Datum	17 september 2026	**Behandeld door**	[redacted]
Ons kenmerk	DROS-PJM-260917E1zVd	**Kopie aan**	Archief
Uw kenmerk	20260824001	**Bijlagen**	28

Onderwerp wijzigen parkeerverbodszone fietsen, snorfietsen en bromfietsen stationsgebieden Veenendaal Centrum en Veenendaal West en het kernwinkelgebied te Veenendaal

Advies inzake voorgesteld verkeersbesluit met de daarin gestelde verkeersmaatregelen in de stationsgebieden Veenendaal Centrum en Veenendaal West en het kernwinkelgebied in Veenendaal.

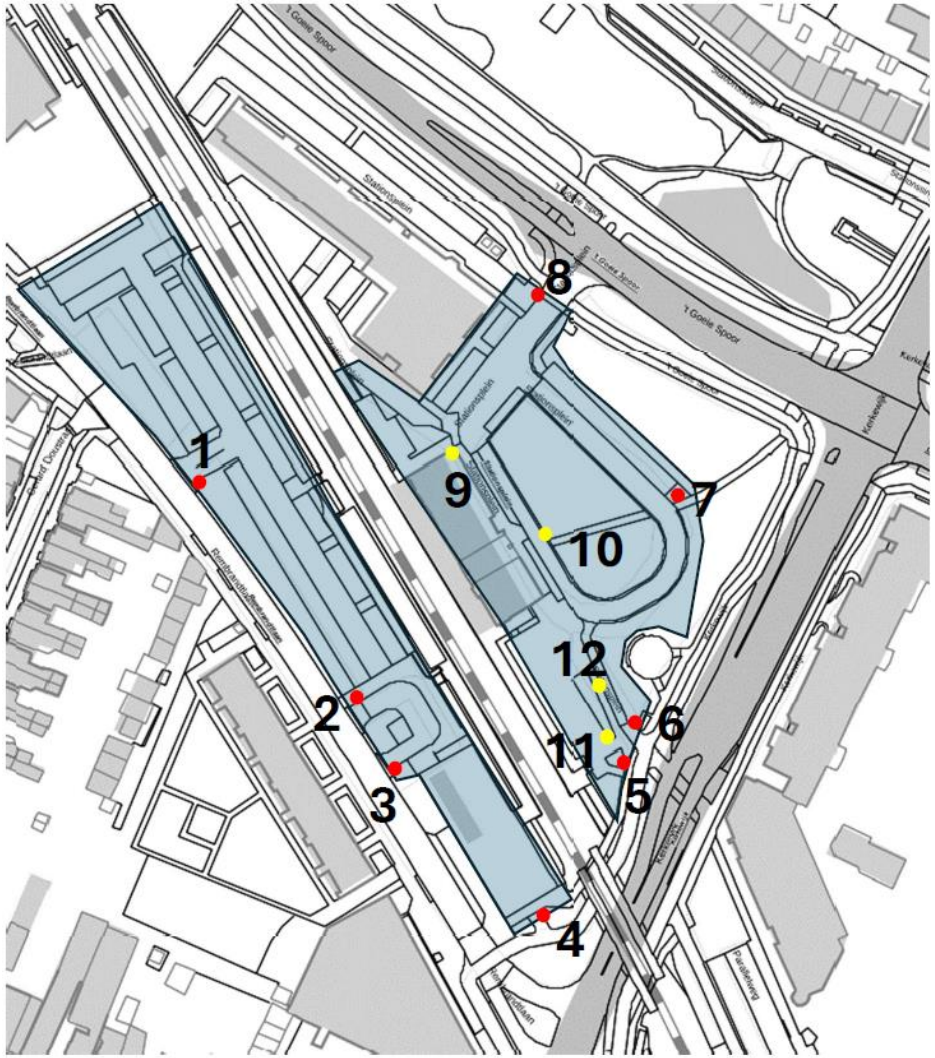
Locatie 1 (Dichterslaan)

Toevoegen ob, handhaven overige borden

Locatie 2 (Dichterslaan)

toevoegen van onderbord ‘Parkeren uitsluitend in de stalling, vak of rek …’ tussen E03zb en E01zb

Locatie 3 (Veenslag)

toevoegen van onderbord ‘Parkeren uitsluitend in de stalling, vak of rek …’ onder E03zb

Locatie 4 (Veenslag)

Toevoegen nieuw bord
E03zb + ob onder bord
G07zb
Waarschijnlijk
vervangen flespaal

Locatie 5 (Veenslag)

Toevoegen nieuw bord
E03zb + ob onder bord
G07zb
Waarschijnlijk nieuwe
paal

Locatie 9

Verwijderen tekstbord
en toevoegen E03zb
herhaling op bestaande
flespaal

Locatie 10

Verwijderen bord
E03zb en E03ze

Locatie 13 (bij ingang Zeeman)

Verwijderen bord E03zb en E03ze en flespaal

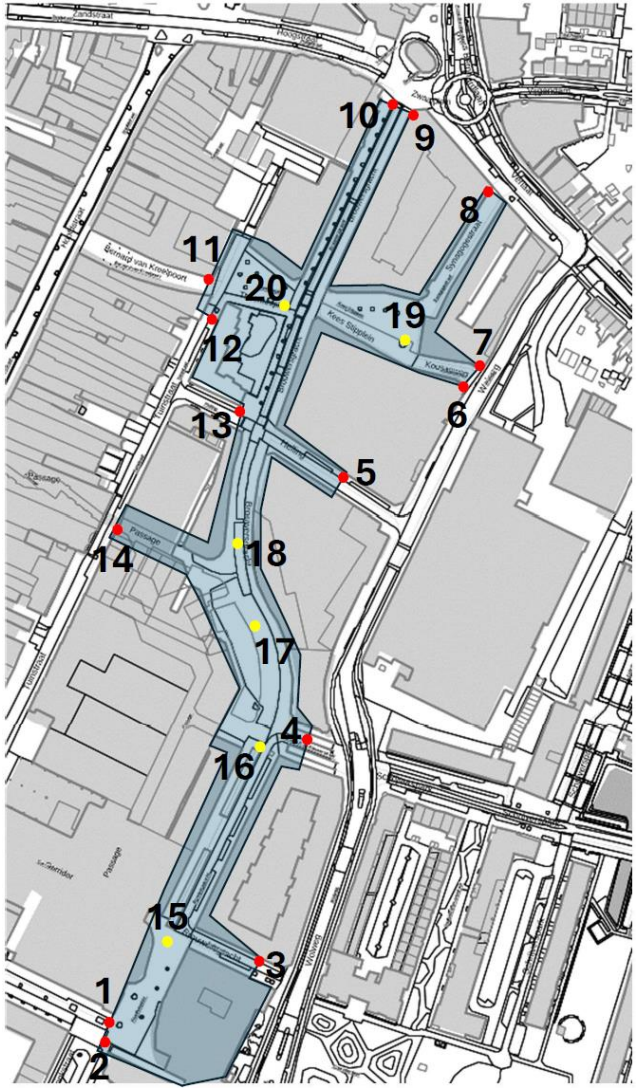
Locatie 8 (toegang Stationsplein vanaf ‘t Goeie Spoor)

toevoegen van onderbord ‘Parkeren uitsluitend in de stalling, vak of rek …’ onder bord E03zb

Locatie 9 (Stationsplein)

Plaatsen nieuwe flespaal met bord **E03zb herhaling**

Locatie 10 (stationsplein bij bushalte)

Plaatsen bord **E03zb herhaling**
op bestaande lichtmast

Locatie 11 (noordelijke fietsenstalling)

Verwijderen tekstbord en
plaatsen bord **E03zb herhaling**
op bestaande flespaal

Locatie 12 (fietsenstalling centrumzijde)

Verwijderen tekstbord en
plaatsen bord **E03zb herhaling**
op bestaande flespaal

Locatie 6 en 7 (Kousenweg)

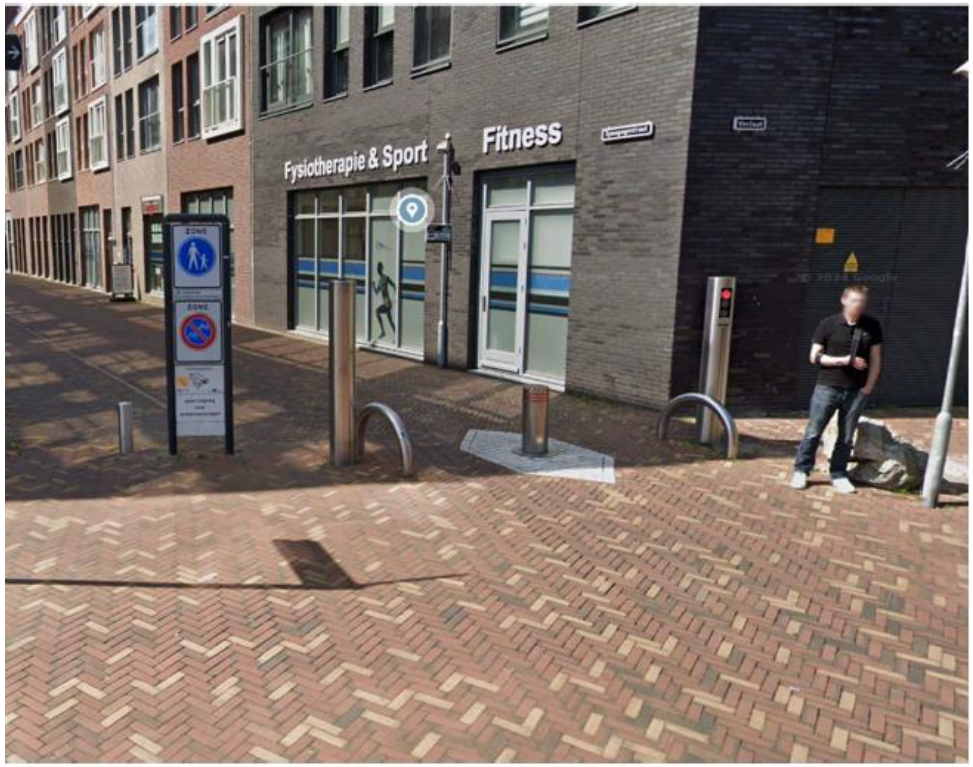
toevoegen onderbord met tekst 'Parkeren uitsluitend...' onder E03 zb en toevoegen E03zb + ob in bestaand portaal (rechts)

toevoegen E03 ze in bestaand portaal

Locatie 13 (Helling)

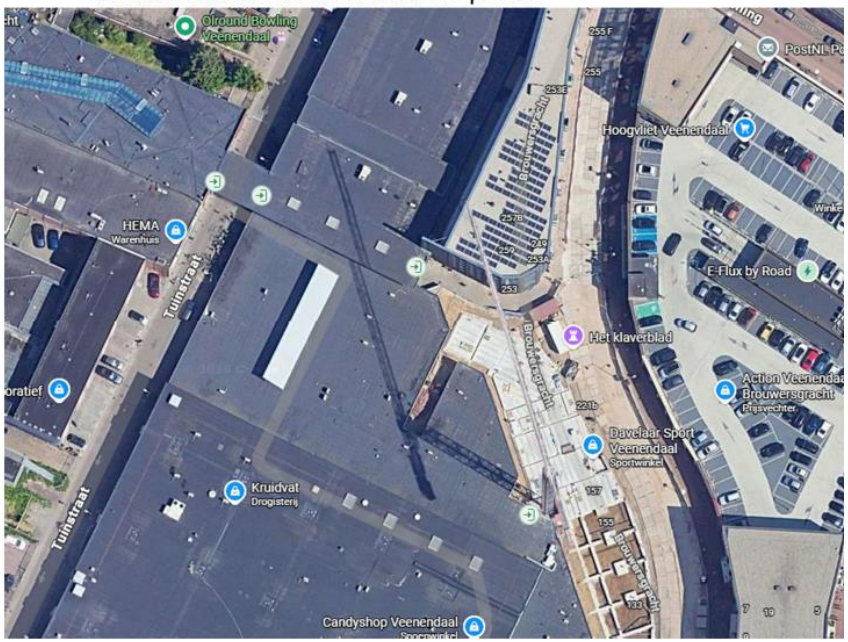
Toevoegen E03 zb + ob op bestaande lichtmast

Achterzijde lichtmast: E03ze

Locatie 15 (Raadhuisplein)

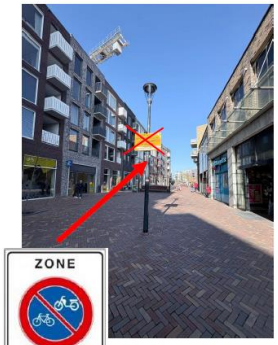
Bestaande OB vervangen door nieuwe OB

Locatie 16 (ingang Corridor)

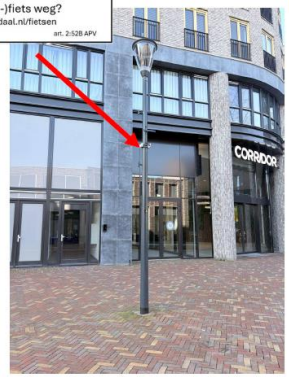
Bestaande OB vervangen door nieuwe OB

Locatie 20 (Thoomesplein)

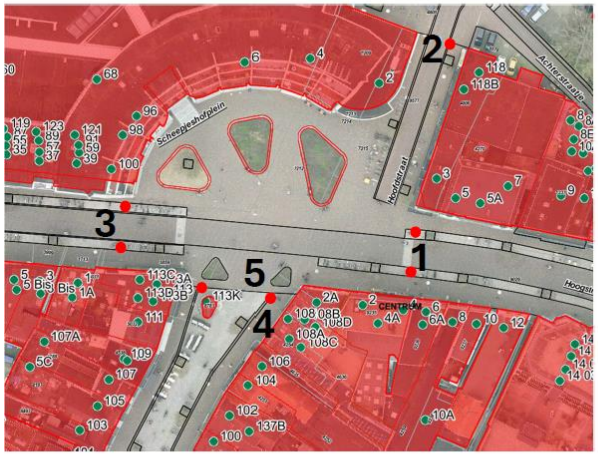
Plaatsing E03 zb **herhaling** + ob op bestaande lichtmast

Locatie 6 (Tuinstraat)

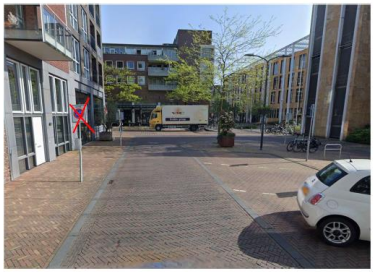
Verwijderen E03zb en E03 ze
